| Opdrachtgever | Gemeente Eindhoven    |
| Datum         | 29 juli 2022          |
| Kenmerk       | 012677.20220713.N1.03 |

## Verkeersveiligheidsaudit Snelfietsroute De Run – HTCE – beoordeling bestaande situatie en voorlopig ontwerp

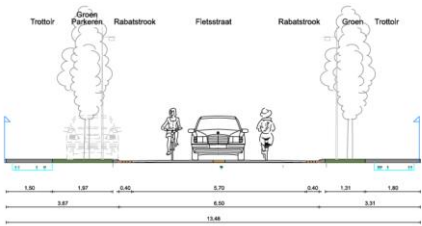
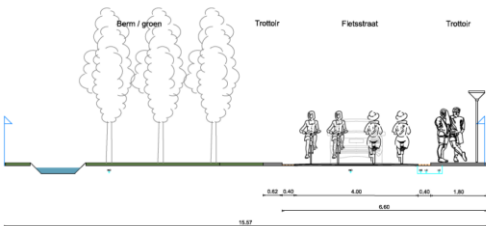
| H1 | <p>In het fietspad door het park zit een aantal krappe bochten die bij hogere snelheden en hogere fietsintensiteiten tot eenzijdige fietsongevallen of fiets-fietsongevallen kunnen leiden. Op sommige plekken lijken<sup>1</sup> de gebruikte boogstralen zelfs zeer krap, bijvoorbeeld bij boom 46369.</p>  | <p>Krappe bogen verruimen en/of zorgen voor kantmarkering. Bij een ontwerpsnelheid van 30 km/h zoals aanbevolen voor snelle fietsroutes, hoort een minimale horizontale boogstraal van 18 meter</p> |

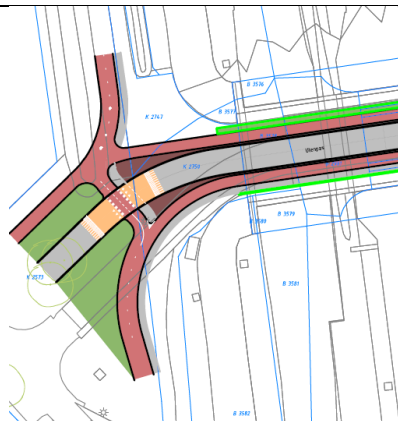
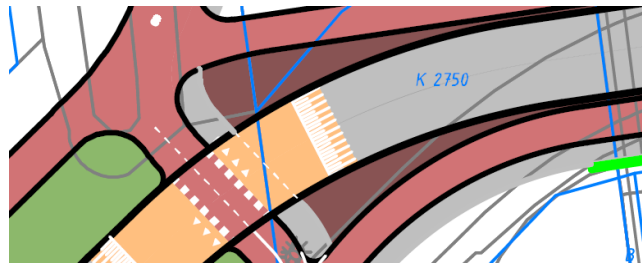
| D5 | <p>In het ontwerp van het fietspad door het park is nu een breedte van 4,00 meter opgenomen. De gemeente overweegt een breedte van 3,50 meter te hanteren. De breedte voldoet bij een maximale fietsintensiteit van 600 fietsers per uur en 0% brom- en snorfietsers [Actualisatie aanbevelingen voor de breedte van fietspaden], wat past binnen de uitgangspunten voor intensiteiten en regime zoals in de Ontwerpnota. Het fietspad leent zich dan niet voor gebruik van brom- en snorfietsen; niet als hier later toe wordt besloten<sup>2</sup> en niet als de route door het park hier in praktijk wel wordt gebruikt.</p> | <p>In ieder geval zorgen voor voldoende handhaving op gebruik door snorfietsers van de route.</p>      |

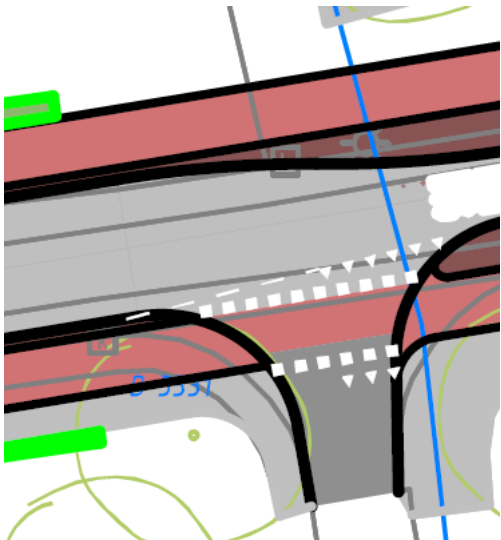
| K1 | <p>De fietsstraat in de Ulenpas heeft geen voorrang op de zijstraten terwijl dit op basis van de functie van de route als hoofdfietsroute en de vormgeving als fietsstraat wel logisch zou zijn. De onderbouwing hiervoor is niet in de ontwerpnota opnemen.</p> | <p>De voor- en nadelen van voorrang voor de Ulenpas afwegen en in de ontwerpnota opnemen.</p> |

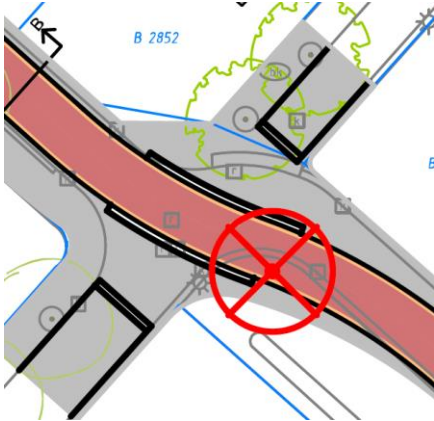
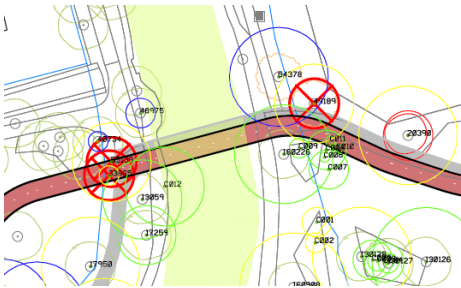
| K2 | <p>De gelijkwaardige kruispunten zijn voorzien van kruispuntplateaus. Als deze met het oogpunt van de rijksnelheid- en comfort van de bus alleen visueel zijn, blijft het allureverschil met de zijstraten grotendeels in stand<sup>3</sup>.</p>                        | Bij toepassing van kruispuntplateaus zorgen voor voldoende remmende werking.                               |

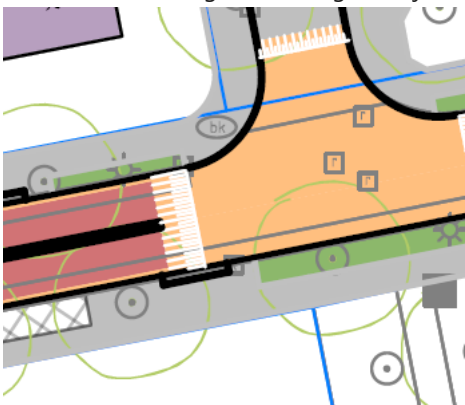
| K4 | <p>De fietsoversteek in de voorrang ligt in de bocht, net na de donker-lichtovergang van het viaduct. De oversteek is daardoor minder goed zichtbaar.</p>                                                                                                                                                                                                                                   | Extra aandacht voor bebording en/of aandacht bij de buschauffeurs voor deze oversteek bij de opening.                                                                                                                             |
